Fra: "Ivan Thesbjerg" <ivan.thesbjerg@rksk.dk>
Til: "RU Miljø (Afdelingspostkasse)" <Miljoe@ru.rm.dk>
Cc: "Isabella Caroline S Niekrenz" <Isabella.Niekrenz@ru.rm.dk>
Sendt dato: 12-02-2025 07:23
Vedrørende: Høringssvar sag nr. 1-50-71-14-23

Hermed Ringkøbing-Skjern Kommunes høringssvar til høring over ansøgning om råstofindvinding på matr.nr. 29a, 29c, 30, 16f og 2f Degneboligen, Ølstrup i Ringkøbing-Skjern Kommune og udkast til screeningsafgørelse. **Sag nr. 1-50-71-14-23**

Vejdirektoratets bemærkninger til indledende høring over ansøgning om råstofindvinding på matr.nr. 16f, 29a, 29c, 2f og 30, Degneboligen, Ølstrup i Ringkøbing-Skjern Kommune samt udkast til screeningsafgørelse

Høringssvar til sagsnr. 1-50-71-14-23

Ringkøbing-Skjern Forsyning
Ånumvej 28
6900 Skjern
Tlf. 9674 8500

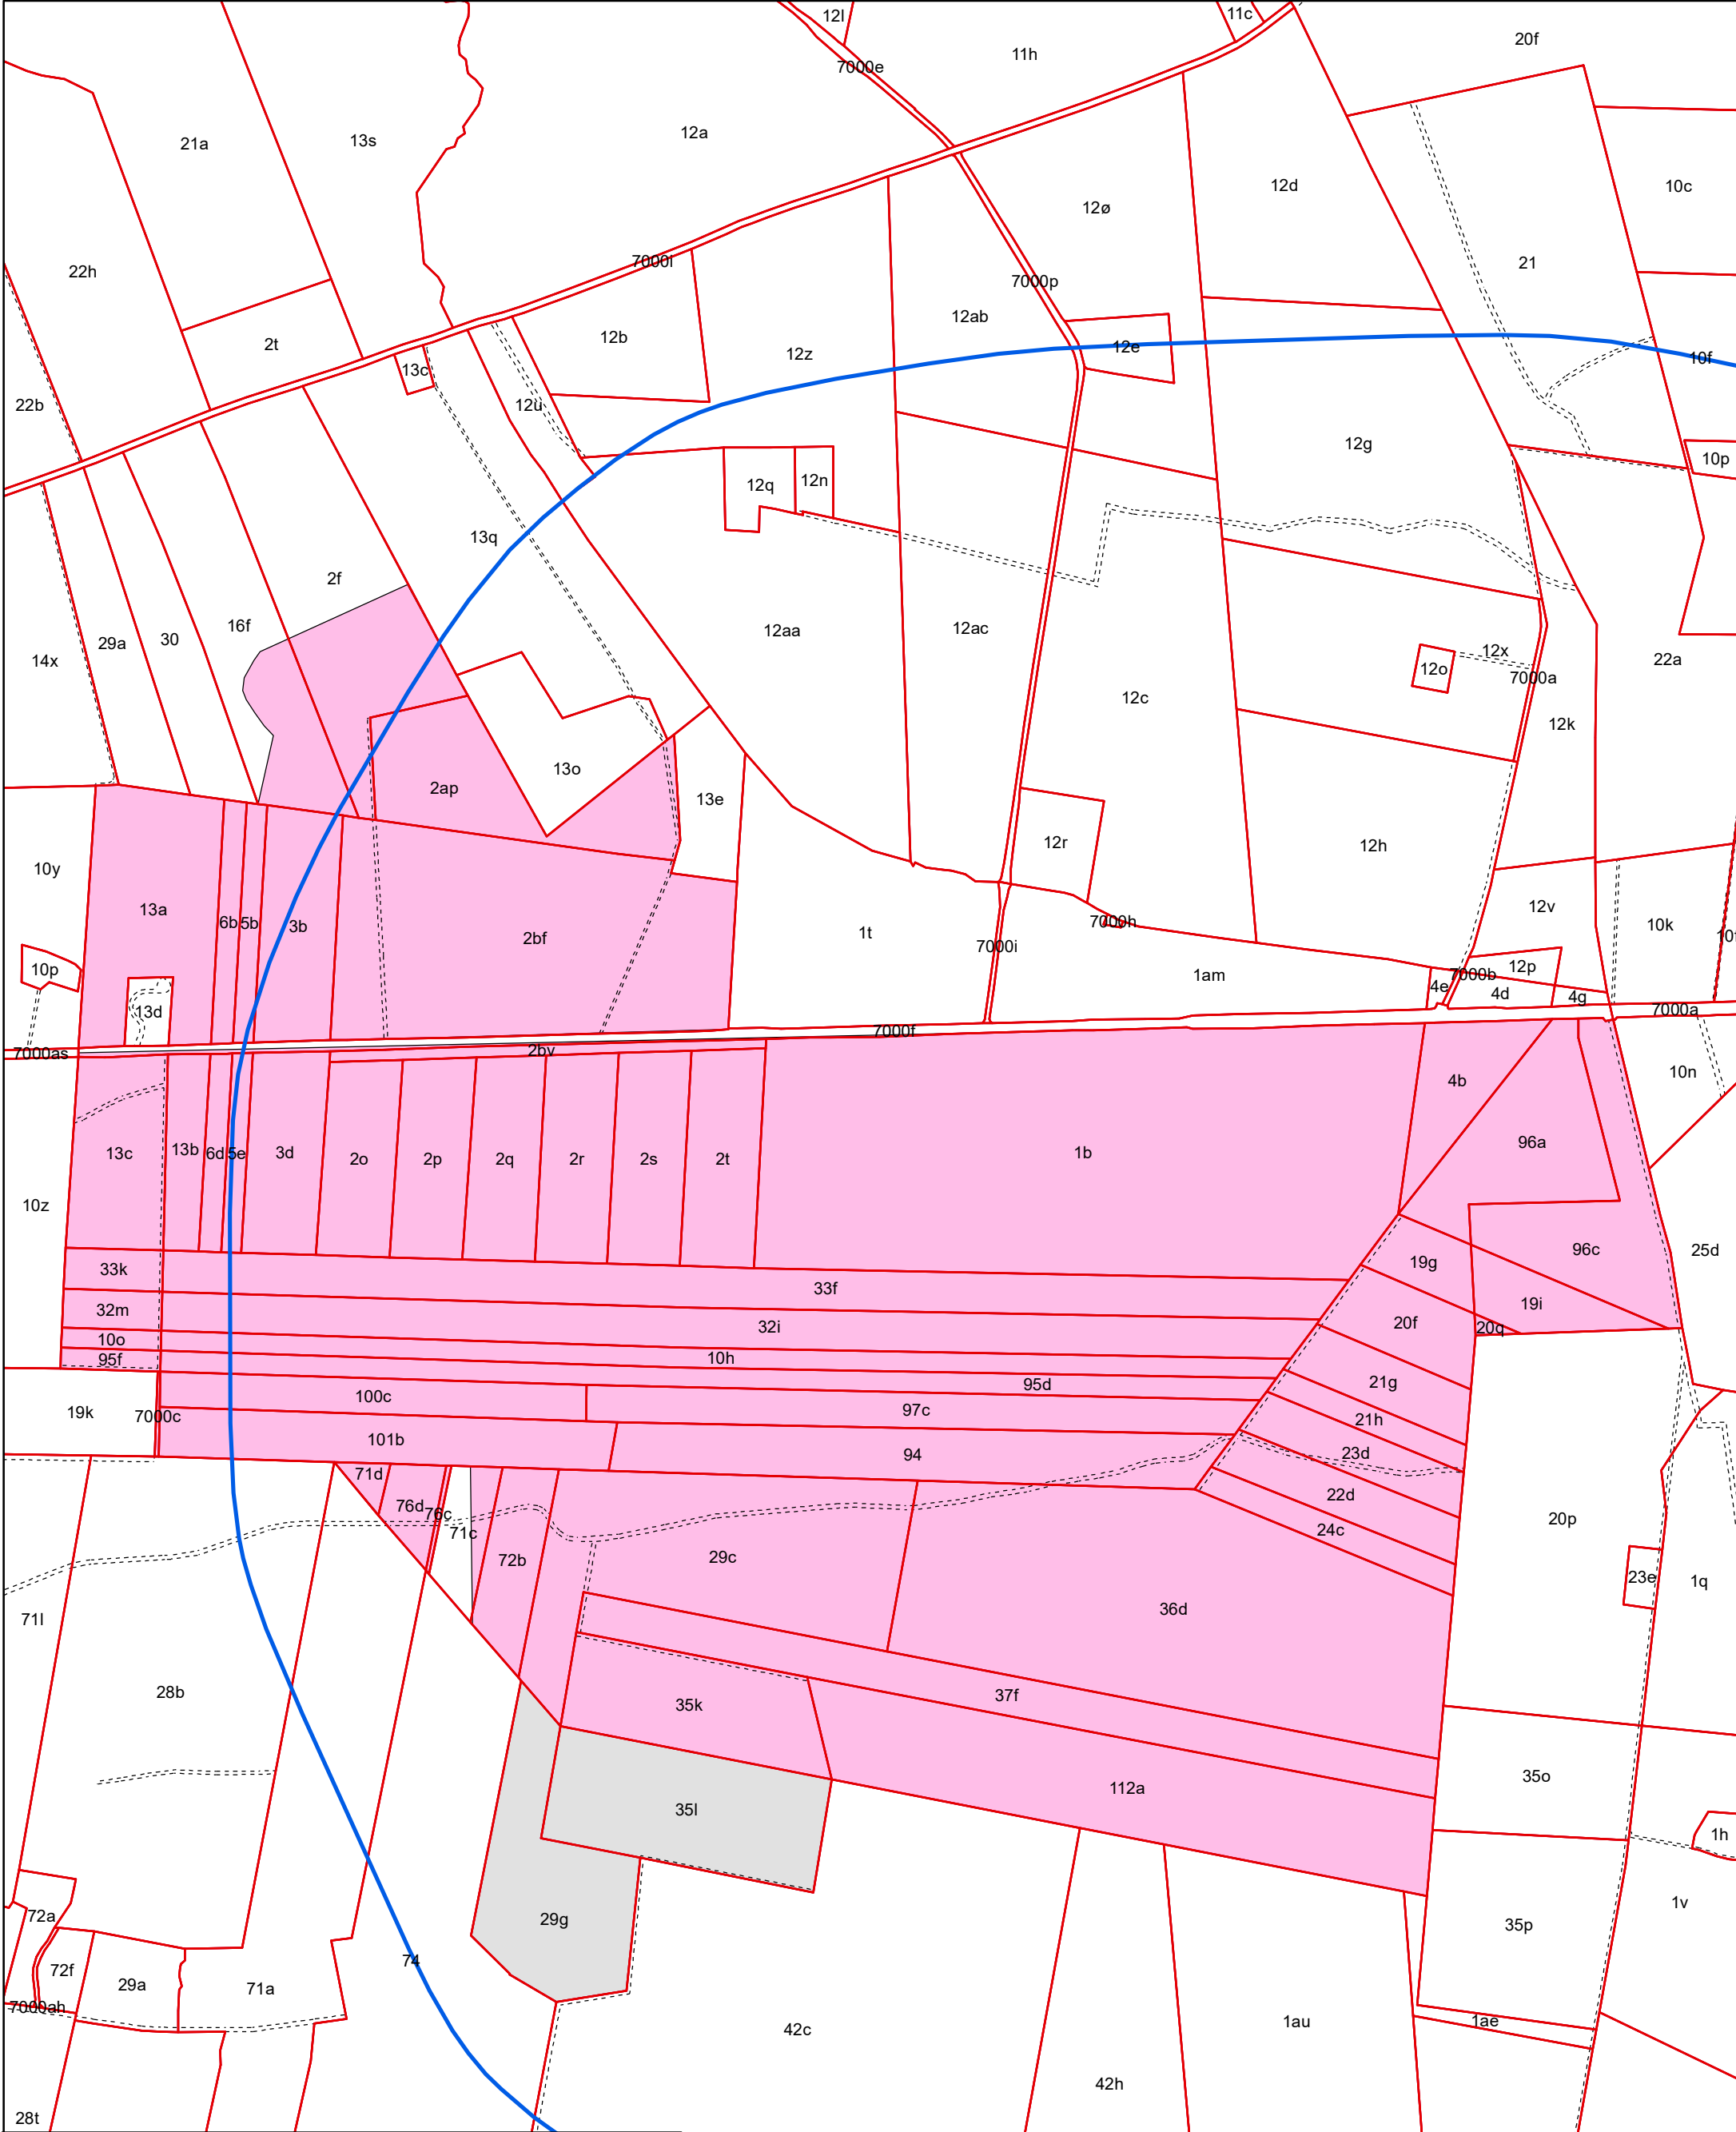
Ringkøbing-Skjern Vands Vandværk Aquatarium ligger umiddelbart syd for råstofindvindingsområdet, og samtlige 9 boringer tilhørende indvindingsoplandet til Aquatarium Vandværk ligger også umiddelbart syd for råstofindvindingsområdet, med nærmeste af de 9 boringer, DGU nr. 83.1856 kun 800 m. derfra. (se vedhæftede kortbilag visende Aq. Vandværk samt de 9 borings placeringer)

På de 2 vedhæftede kortbilag, "Tinglyst arealer .." og "Indvindingsopland nye arealer .." kan man se at den af myndigheden udpegede indvindingsområde til Aquatarium kildefeltet (blå indtegnet linje) går helt op til råstofindvindingsområdet.

Ringkøbing-Skjern Vand er meget bekymret ved at udvide og forlænge en tilladelse til råstofindvinding, da en forurening i og ved råstofindvindingen meget nemt vil kunne sprede sig via grundvandet til Aquatariums indvindingsområde som ligger helt op til, hvilket vi syntes er meget problematisk, og det vil ikke være rimeligt at udsætte en så vital drikkevandsindvinding for så stor en risici ved både at udvide og forlænge en råstof indvindingstilladelse.

Hvis Region Midtjylland på trods af dette høringsnotat alligevel påtænker at give både en forlænget og udvidet råstof indvindingstilladelse, så bør det som minimum ske med lagt større fokus på kontrol af at der ikke sker forurening ved hyppige vand og jordprøver af både området og de synlige vandspejle og de i området dannede søer, så en evt. tilløb til forurening kan stadses så hurtig som muligt og gerne straks. En sådan prøvetage bør som minimum foregå kvartalsvis med autoriseret prøvetagnings og analyse institut, og med en myndighed som kontrolinstans.
